改善箇所説明図

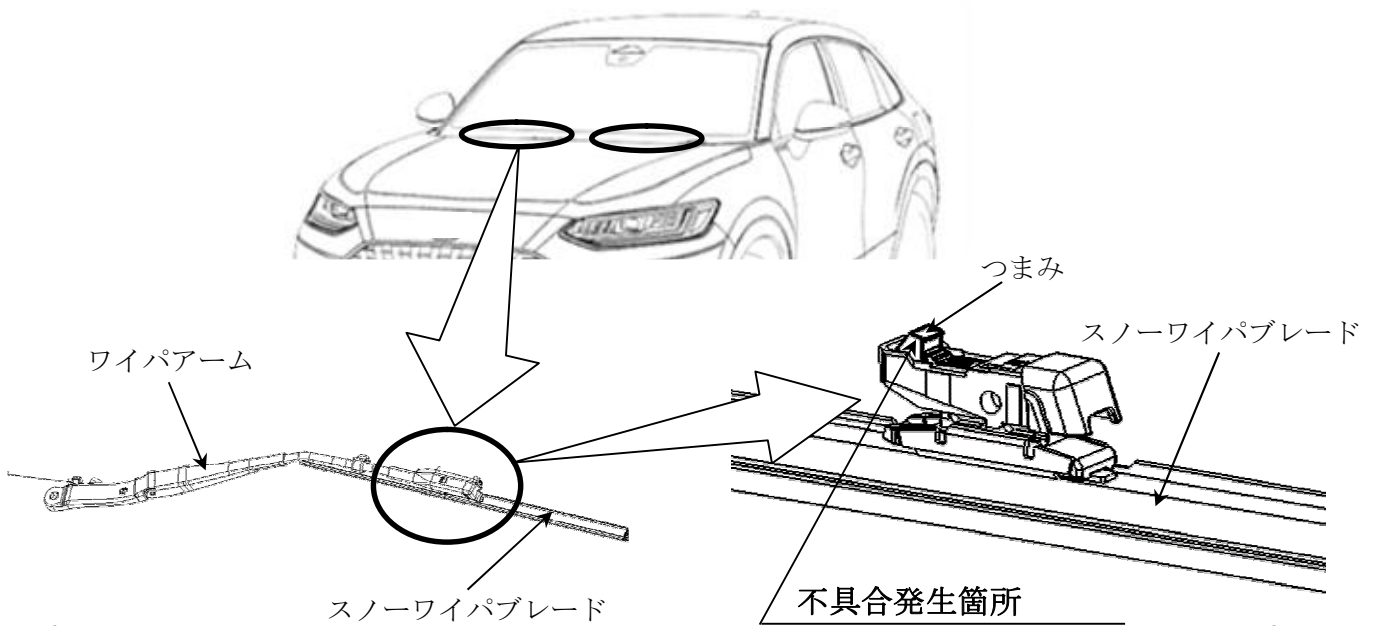
- 後付け用品として販売された前側スノーワイパブレードにおいて、
- ①当該ブレードのワイパームへの固定方法が不適切なため、前側ガラスの除雪作業でブレードのつまみが固定部から外れることがある。そのため、ワイパ作動によりワイパームからブレードが外れ、必要な視野を確保できなくなるおそれがある。
 - ②当該ブレードのアダプタとコネクタの固定方法が不適切なため、前側ワイパ作動時にブレードがガラス上の氷塊を乗り越えると当該固定部に過大な荷重が加わることがある。そのため、アダプタが破損し、ワイパ作動によりワイパームからブレードが外れ、必要な視野を確保できなくなるおそれがある

- ①全車両、スノーワイパブレードとワイパームをねじで固定する。
- ②全車両、アダプタとコネクタを固定するピンを追加する。
- ①②ともにワイパブレードを新品に交換する。なお、使用者へ当該不具合の内容を周知するとともに、使用時の注意点を案内する。

改善前	改善後
【08T22-***-***】	
【08T22-***-***W】
